「石川公園」⇒（停留所名変更）「石川橋」路線図

「アオキスーパー北」路線図

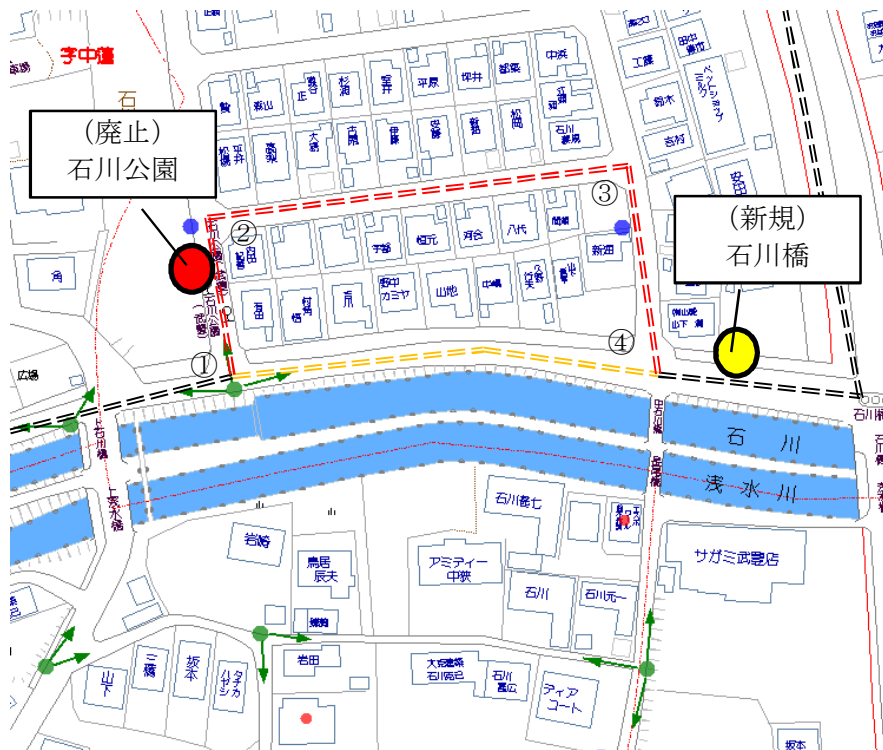
かねてより住宅地への乗り入れによる住民からの騒音苦情が多数寄せられていた。その中で平成26年度に石川橋交差点において右折レーンができ、乗降のために停車しても安全が確保されると判断されるため。※半田警察、近隣住民、地元区には確認済みまた、それに伴い停留所名も「石川橋」に変更する。

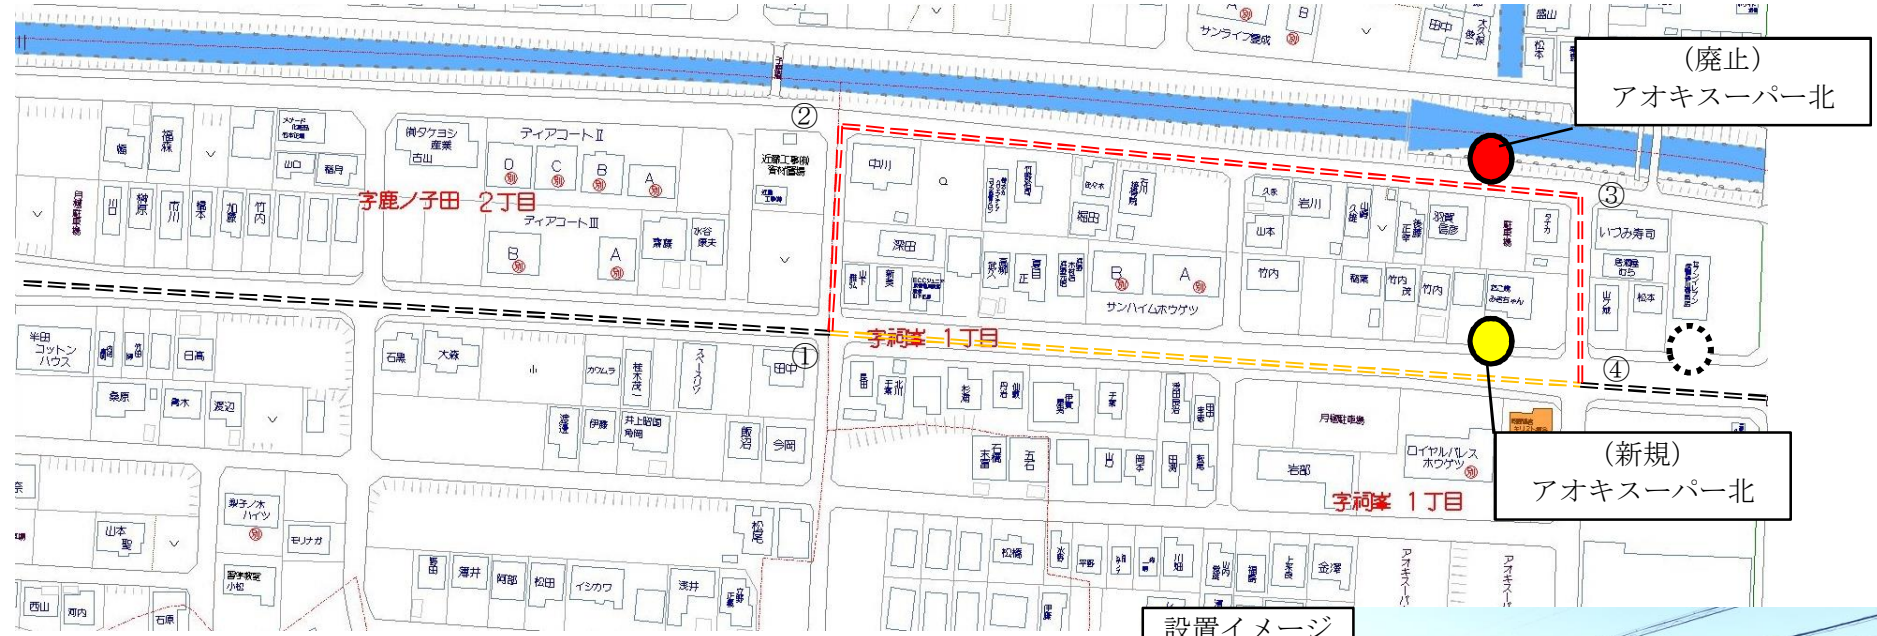
当初停留所の位置検討時においてコンビニエンスストアの利用も意図して上記 ☼ の位置を考えたが、交通量の多い交差点付近であり安全確保の観点から交通量の少ない河川沿いに配置したらどうかとの警察のアドバイスを受けて本停留所位置とした経緯がある。本停留所周辺は道幅が狭いものの最近では路上駐車が多く、バスの通行に苦慮することも生じてきたため、停留所位置を再検討し、上記位置に変更させる。新しいバス停位置は、ゼブラゾーンにより停車スペースが確保でき、ルート変更により発車後右折していた交差点を直進できるルートになったため、新移設地点での確保が可能となった。※半田警察、近隣住民、地元区には確認済み
